**Vorhabenbezogener Bebauungsplan "Multscherstraße – östlich des Forts Unterer Kuhberg"**

Die öffentliche Auslegung gemäß § 3 Abs. 2 BauGB wurde vom 11.01.2021 bis einschließlich 15.02.2021 durchgeführt. Parallel dazu wurden gemäß § 4 Abs. 2 BauGB die Behörden und sonstigen Träger öffentlicher Belange, deren Aufgabenbereiche durch die Planung berührt werden, unterrichtet und zur Stellungnahme aufgefordert.

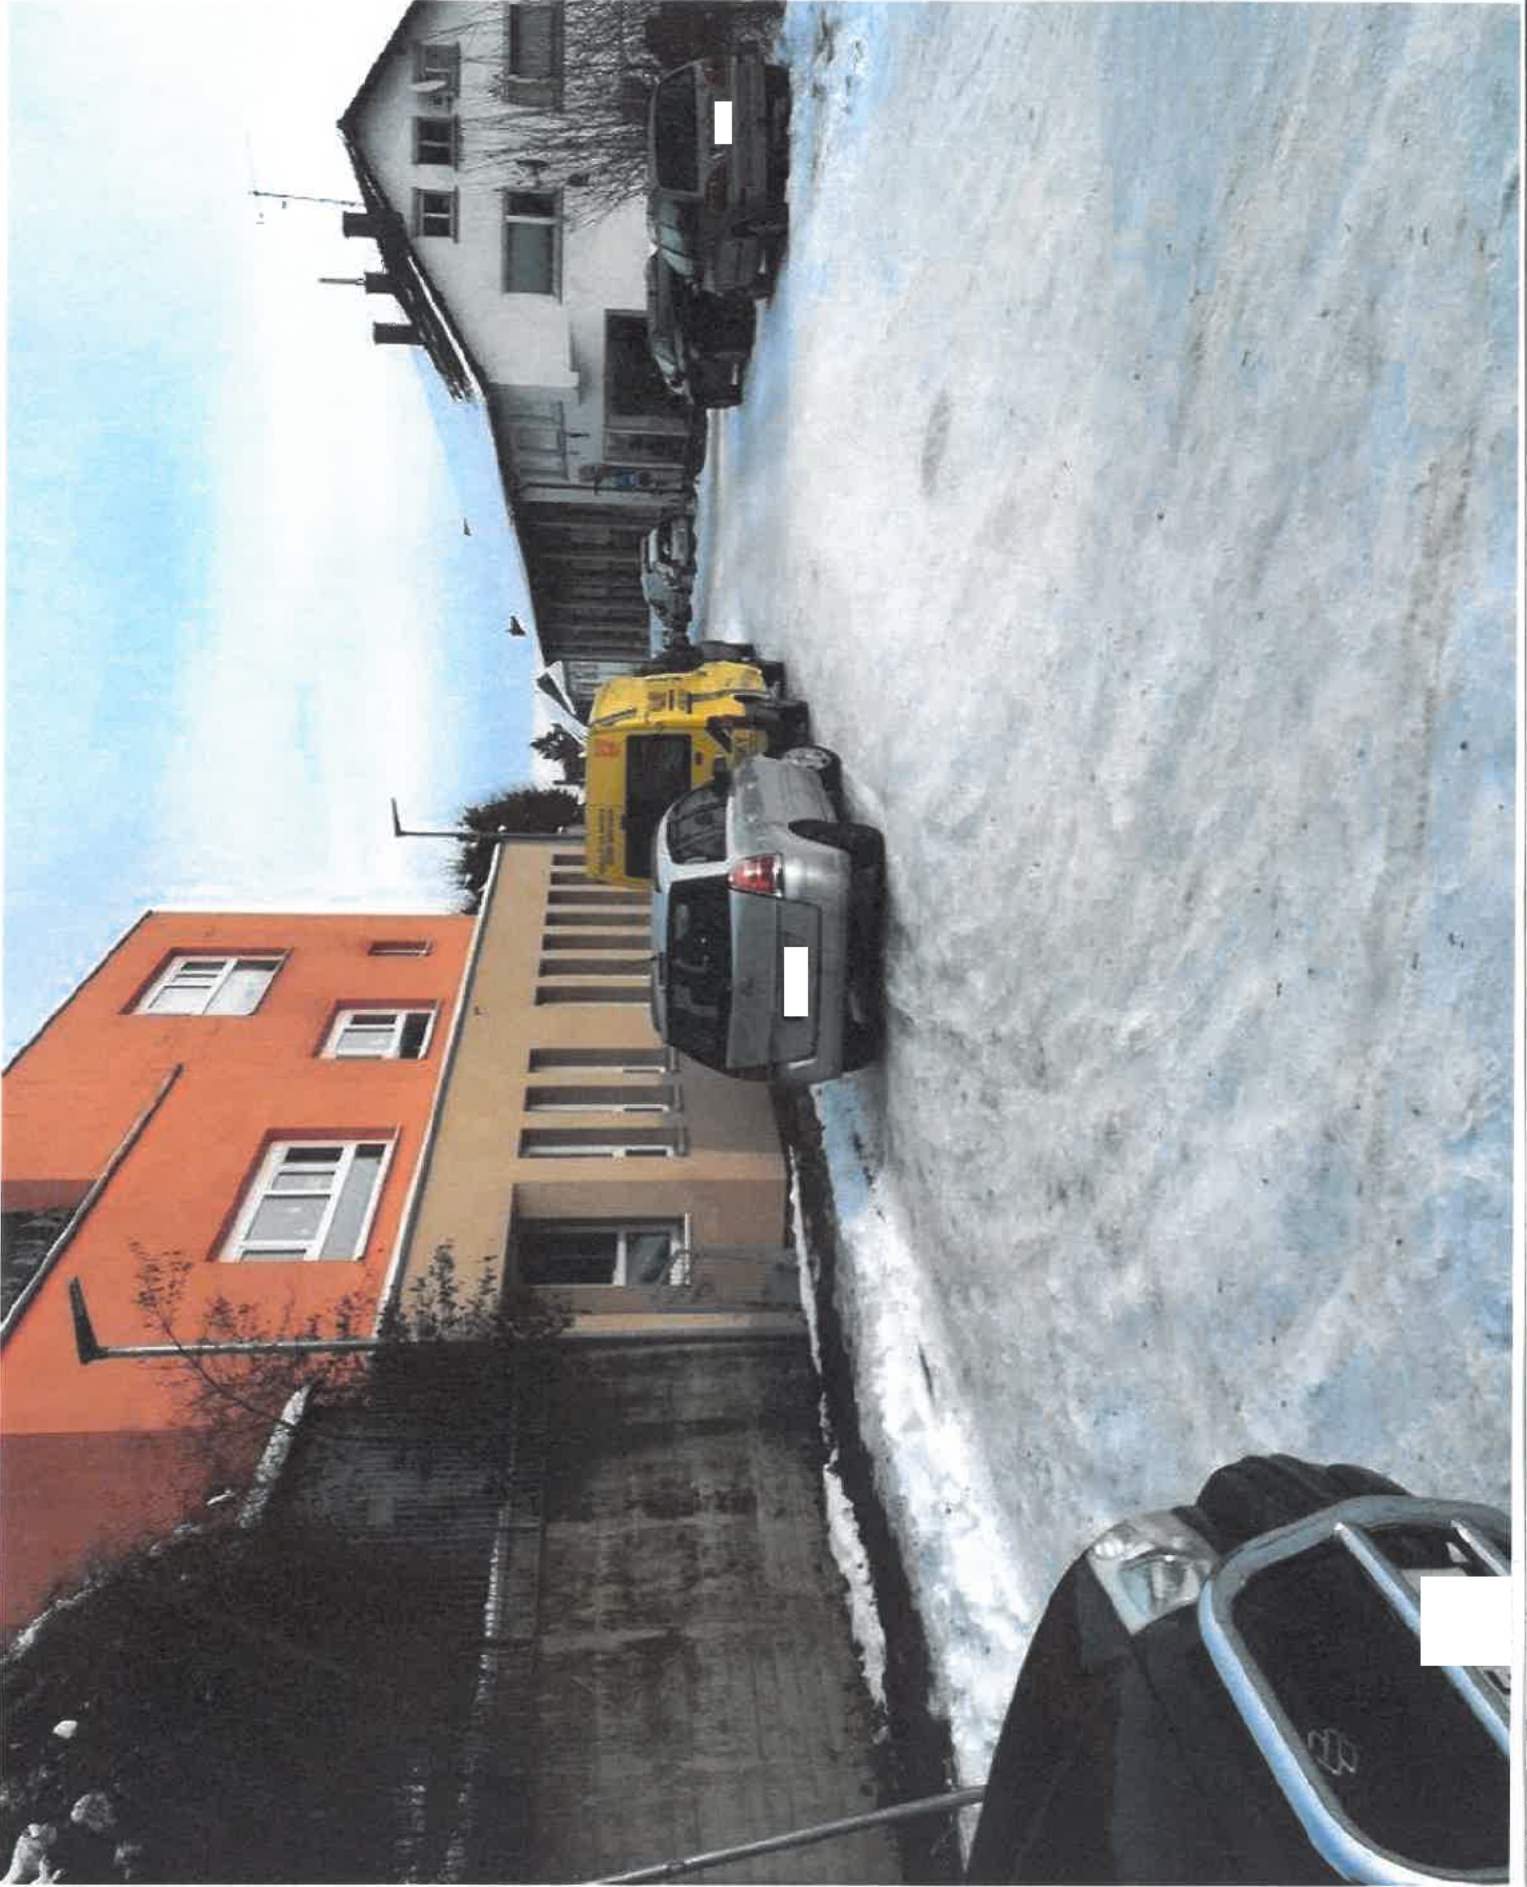
ich nehme Bezug auf unser Telefonat vom 18. Jan. 2021. Am 20.01. war ich auch in der Multscherstraße vor Ort und füge 3 Fotos zur Straßensituation an.

2. Soweit an dem Wendehammer mehrere Besucher- bzw. Kurzzeitparkplätze angedacht sind, dürfte deren Zahl mit an Sicherheit grenzender Wahrscheinlichkeit den tatsächlichen Bedarf nicht decken. Sie sind an der angedachten Stelle auch denkbar ungeeignet, da sie den Wendehammer (bisher nur 2-3 in Längsrichtung - geplant nun mehrere in quer) blockieren. Sinnvoll wäre doch ein befahrbarer Straßenraum mit dem Wendekreis eines durchschnittlichen PKW. Doch bereits heute muss jedes Fahrzeug dort wegen der seitlichen Parkplätze beim Wenden rangieren. Da fährt man auch mal mein Einfahrtstor an oder nutzt die Lücke meiner Auffahrt.

<p>(Taxi-Zentrale etc.) und Kindergarten- und Schülereltern verschärfen die Situation.</p> <p>2. Soweit an dem Wendehammer mehrere Besucher- bzw. Kurzzeitparkplätze angedacht sind, dürfte deren Zahl mit an Sicherheit grenzender Wahrscheinlichkeit den tatsächlichen Bedarf nicht decken. Sie sind an der angedachten Stelle auch denkbar ungeeignet, da sie den Wendehammer (bisher nur 2-3 in Längsrichtung - geplant nun mehrere in quer) blockieren. Sinnvoll wäre doch ein befahrbarer Straßenraum mit dem Wendekreis eines durchschnittlichen PKW. Doch bereits heute muss jedes Fahrzeug dort wegen der seitlichen Parkplätze beim Wenden rangieren. Da wird auch mal des Einwenders Einfahrtstor angefahren oder nutzt die Lücke seiner Auffahrt.</p> <p><u>II. Geschosshöhe</u></p> <p>Penthouse Wohnungen im obersten Geschoß sind sicher attraktiv. Der Einwender stellt in dem Raum, ob er davon ausgehen kann, dass einer Geschoßhöhe von 12 -15 m keine planungs- oder baurechtlichen Bedenken entgegenstehen.</p>	<p>Die Umgestaltung der Multscherstraße von der Westerlinger Straße bis zum Wendehammer ist ein langfristiges Ziel der Stadtplanung. Der Wendehammer wird dabei gemäß der RAST 06 (Richtlinie für die Anlage von Stadtstraßen) so dimensioniert, dass dieser für das Wenden eines 3-achsigen LKW's geeignet ist. Ein Rangieren beim Wenden von PKW kann somit künftig entfallen.</p> <p>Die geplante Bebauung ist mit 4 Geschossen im südlichen und westlichen Bereich sowie einem Hochpunkt mit 5 Geschossen im nordwestlichen Gebäude städtebaulich vertretbar. Die Höhenentwicklung stellt eine qualitätvolle und verträgliche Weiterentwicklung des Quartiers dar. Eine ausreichende Belüftung und Belichtung ist sowohl in Bezug zu den Nachbargebäuden als auch bei den geplanten Gebäuden untereinander gegeben.</p>

**Anlage:**  
Bestandsplan

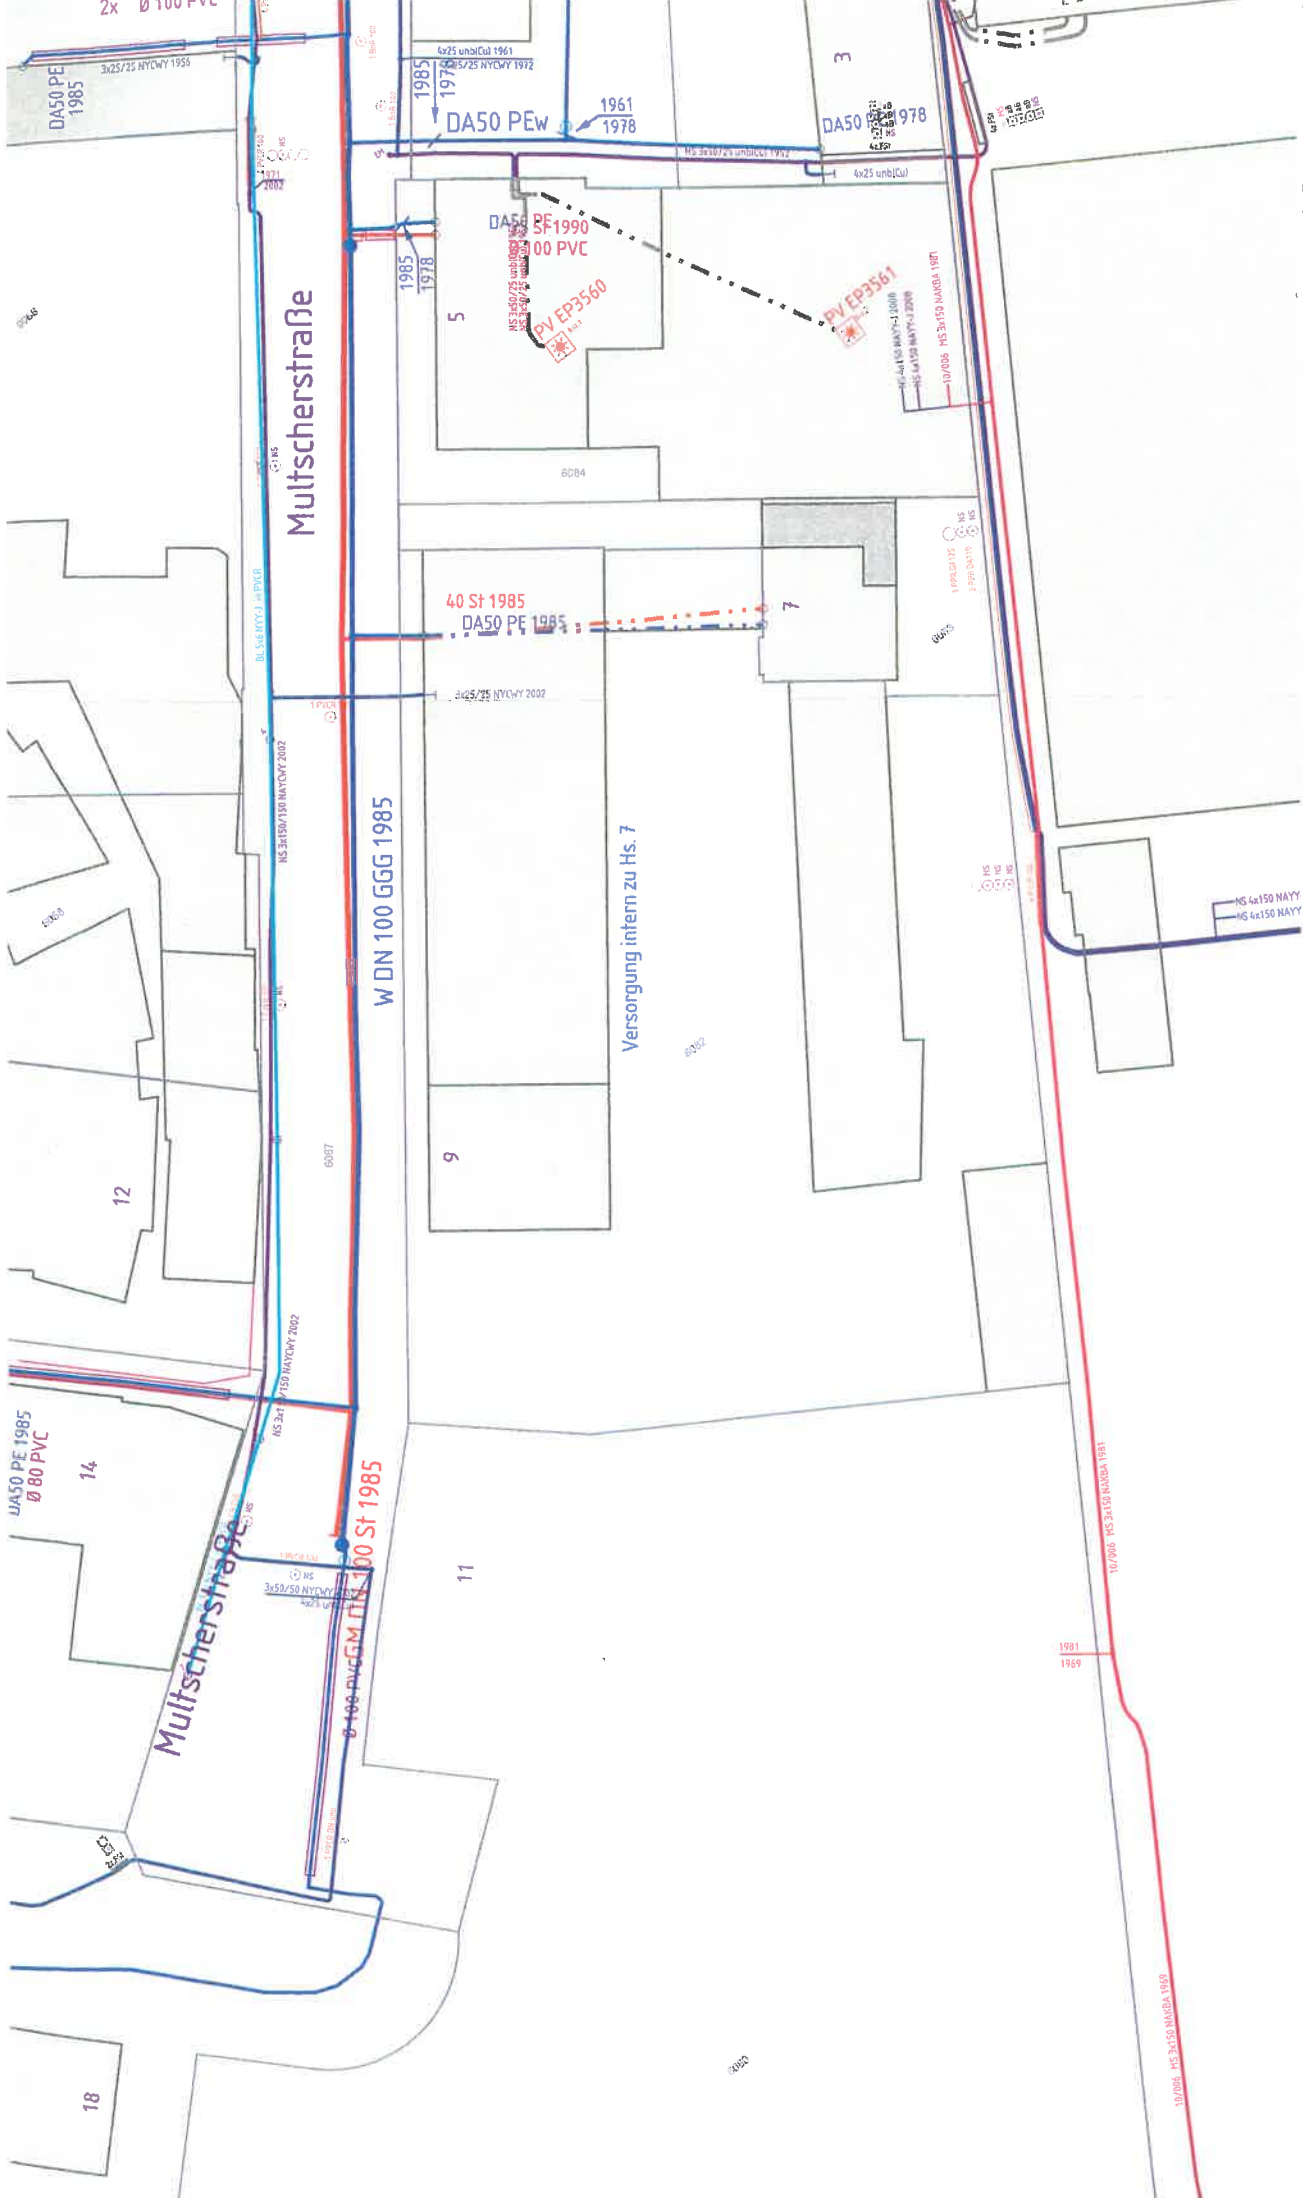
Zusätzlich möchten wir Ihnen mitteilen, dass entlang der nordwestlichen Grundstücksgrenze eine Niederspannungsleitung der Stadtwerke Ulm/Neu-Ulm Netze GmbH mit einem Abstand von ca. 1 Meter außerhalb des Grundstücks verläuft. Zusätzlich verlaufen eine Wasser- und eine Gasleitung der Stadtwerke Ulm/Neu-Ulm Netze GmbH entlang der nordwestlichen Grundstücksgrenze in ca. 3,5 Meter Abstand außerhalb des Grundstücks.

Entlang der nordöstlichen Grundstücksgrenze verläuft eine Mittelspannungsleitung der Stadtwerke Ulm/Neu-Ulm Netze GmbH in ca. 1 Meter Abstand außerhalb des Grundstücks.

Leitungen dürfen nicht überbaut werden. Von den Leitungen ist mit Bebauung ein Mindestabstand von 2 Meter einzuhalten. In begründeten Ausnahmefällen kann der Abstand von 2 Metern zur Bebauung unterschritten werden.

<p>Stadtwerke Ulm/Neu-Ulm Netze GmbH mit einem Abstand von ca. 1 Meter außerhalb des Grundstücks verläuft. Zusätzlich verlaufen eine Wasser- und eine Gasleitung der Stadtwerke Ulm/Neu-Ulm Netze GmbH entlang der nordwestlichen Grundstücksgrenze in ca. 3,5 Meter Abstand außerhalb des Grundstücks.</p> <p>Entlang der nordöstlichen Grundstücksgrenze verläuft eine Mittelspannungsleitung der Stadtwerke Ulm/Neu-Ulm Netze GmbH in ca. 1 Meter Abstand außerhalb des Grundstücks. Leitungen dürfen nicht überbaut werden. Von den Leitungen ist mit Bebauung ein Mindestabstand von 2 Meter einzuhalten. In begründeten Ausnahmefällen kann der Abstand von 2 Metern zur Bebauung unterschritten werden.</p> <p>Die genaue Lage der Leitung ist im Zweifel mit einem Suchschlitz festzustellen. Werden folgende Abstände zu den Leitungen unterschritten, darf nur in Handaushub gearbeitet werden: bis 1 kV - 1,0 m (Niederspannung) über 1 kV bis 60 kV - 1,5 m (Mittelspannung) über 60 kV bis 110 kV - 3,0 m (Hochspannung).</p> <p>Wird ein Abstand von einem halben Meter zu der Niederspannungsleitung unterschritten und ist diese nicht in einem Schutzrohr verlegt, muss die Leitung freigelegt und neu eingesandet werden (mit Hinweisband). Die Leitungen sind gegen mechanische Gefährdungen und Belastungen zu schützen, z.B. durch abdecken oder unterbauen.</p> <p>Sollten diese Leitungen umgelegt werden müssen, so trägt der Verursacher die Kosten der Umlegung. Die Stadtwerke Ulm/Neu-Ulm Netze GmbH bittet dies bei weiteren Planungen zu berücksichtigen. Außerdem bittet die Stadtwerke Ulm/Neu-Ulm Netze GmbH um Abstimmung und Einbeziehung der in weitere Planungsschritte.</p>	<p>Die Stellungnahme wurde zur Berücksichtigung bei der weiteren Planung an die Vorhabenträgerin weitergeleitet.</p> <p>Die Stellungnahme wurde zur Berücksichtigung bei der weiteren Planung an die Vorhabenträgerin weitergeleitet.</p> <p>Im Falle einer notwendig werdenden Umverlegung der angeführten Leitungen sind, gemäß des Verursacherprinzips, die Kosten von der Vorhabenträgerin zu übernehmen.</p>

AT/Vh-Bez.: Kein aktiver Auftrag		AT/Vh-Nr.: Kein aktiver Auftrag			
TI NL	Südwest				
PTI	Stuttgart				
ONB	Ulm				
Bemerkung:		AsB	31		
		VsB	731B	Sicht	Lageplan
		Name	Beck, Bernd Marco Maak ZT	Maßstab	1:500
		Datum	09.02.2021	Blatt	1

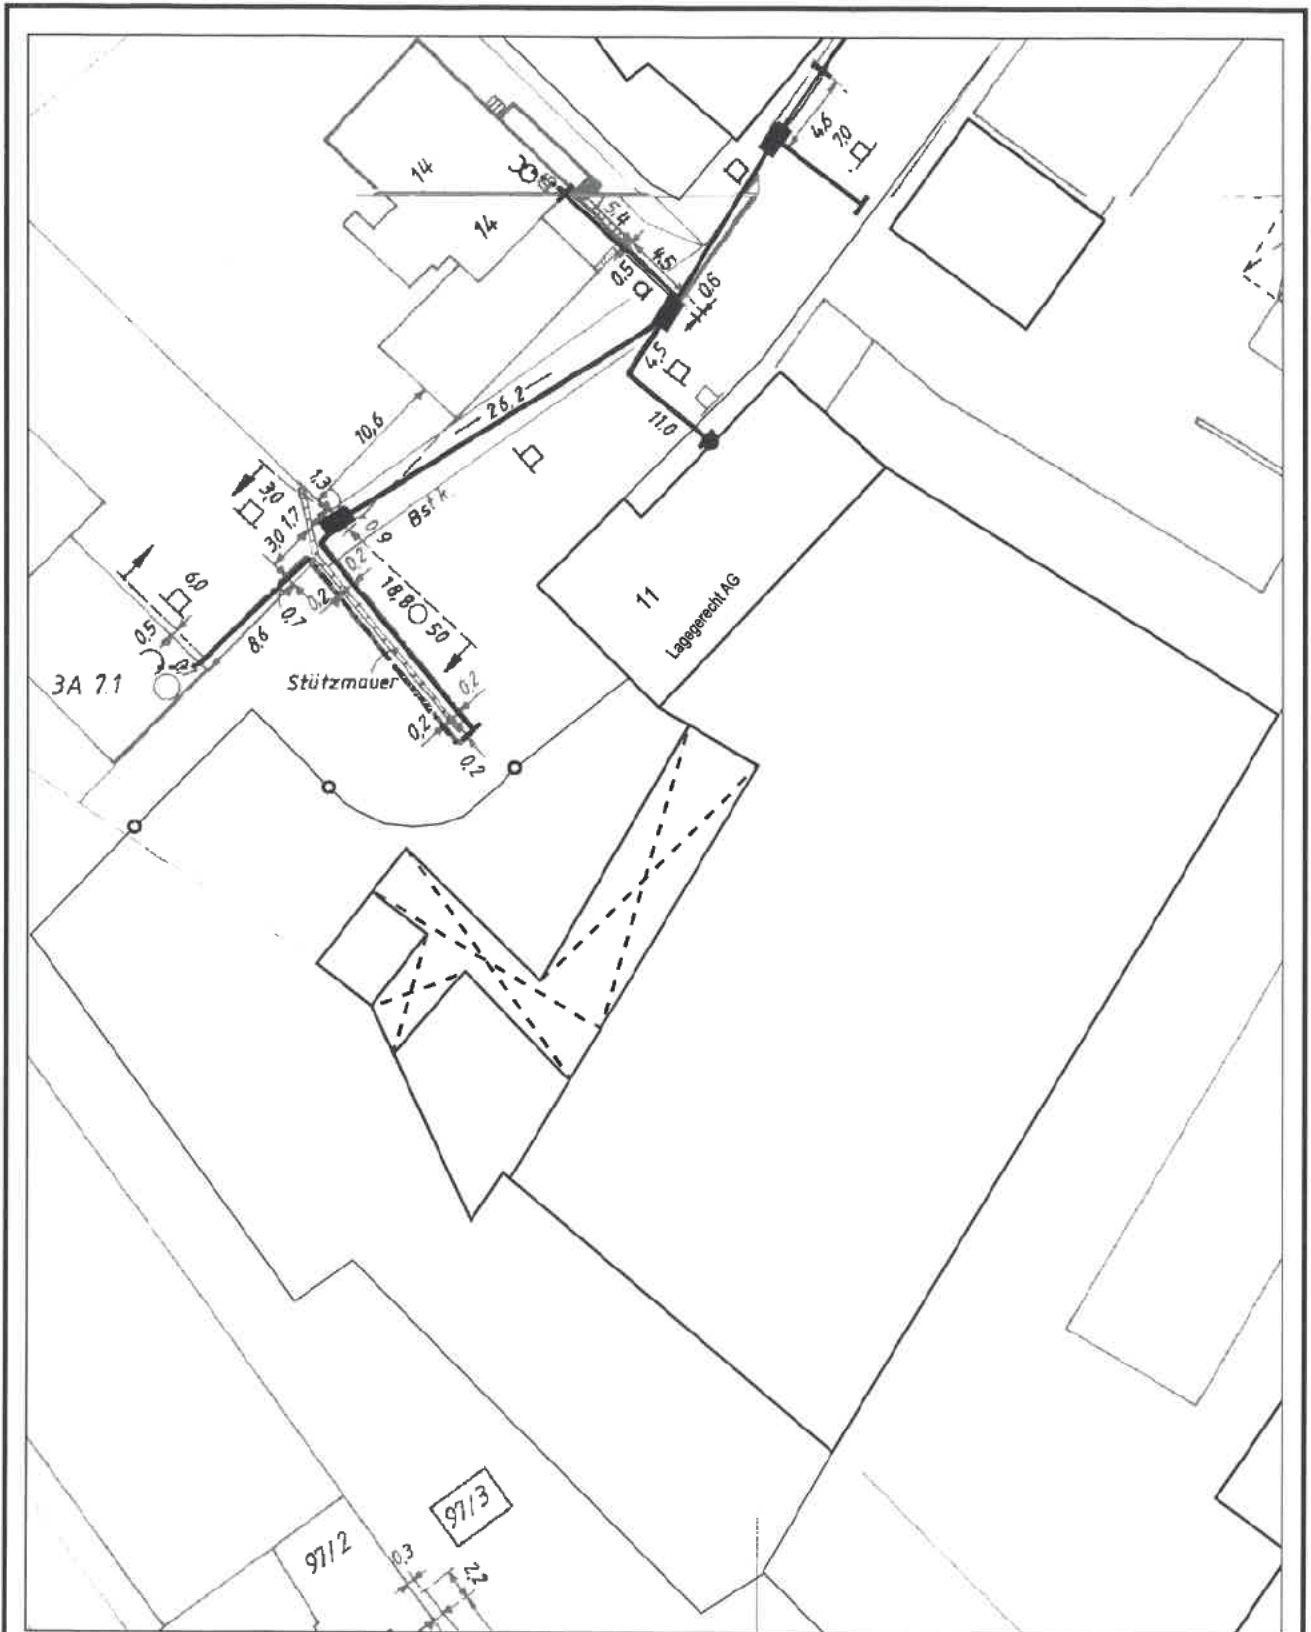
Im Planbereich befinden sich Telekommunikationslinien der Telekom.  
Ein Lageplanauszug ist beigelegt.

Für den rechtzeitigen Ausbau des Telekommunikationsnetzes sowie die Koordinierung mit dem Straßenbau und den Baumaßnahmen der anderen Leitungsträger ist es notwendig, dass Beginn und Ablauf der Erschließungsmaßnahmen im Bebauungsplangebiet der Deutschen Telekom Technik GmbH unter dem im Briefkopf genannten Postadresse oder unter der E-Mail-Adresse „[apl-sw6@telekom.de](mailto:apl-sw6@telekom.de)“ so früh wie möglich, mindestens sechs Monate vor Baubeginn, schriftlich angezeigt werden.

<p><b>Deutsche Telekom Technik GmbH, Schreiben vom 22.02.2021, (Anlage 6.15)</b></p> <p>Im Planbereich befinden sich Telekommunikationslinien der Telekom. Für den rechtzeitigen Ausbau des Telekommunikationsnetzes sowie die Koordinierung mit dem Straßenbau und den Baumaßnahmen der anderen Leitungsträger ist es notwendig, dass Beginn und Ablauf der Erschließungsmaßnahmen mit der Telekom so früh wie möglich, mindestens sechs Monate vor Baubeginn, angezeigt werden.</p>	<p>Die Stellungnahme wurde zur Berücksichtigung bei der weiteren Planung an die Vorhabenträgerin weitergeleitet. Die Deutsche Telekom Technik GmbH wird im Zuge der koordinierten Leitungsplanung frühzeitig in die weiteren Planungsschritte eingebunden.</p>
